2024 年 4 月

株式会社ミスミ
日本企業体
RK 事業グループ

丸棒取手 おねじタイプ 仕様変更のご案内

丸棒取手 おねじタイプ UWANM

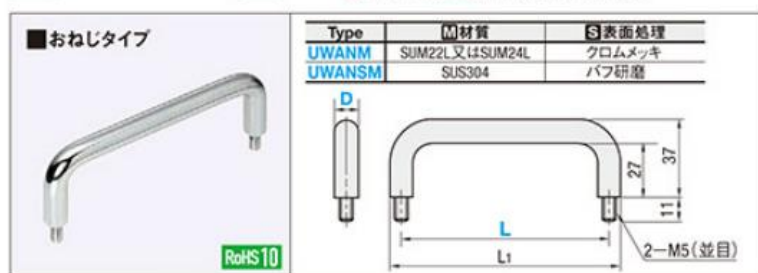
材質： SUM24L から材質：SUM23 相当に変更となります。

【変更前】

SUM24L

【変更後】

SUM23

EU RoHS 指令において、一部合金における鉛の含有基準値緩和措置（適用除外）の期限満了が将来的に予定されていることから、鉛レスの材質へ変更いたしました。

機械的性質に変更はございません。

2024 年 10 月ご注文分より、仕様変更後の商品を出荷させていただきます。
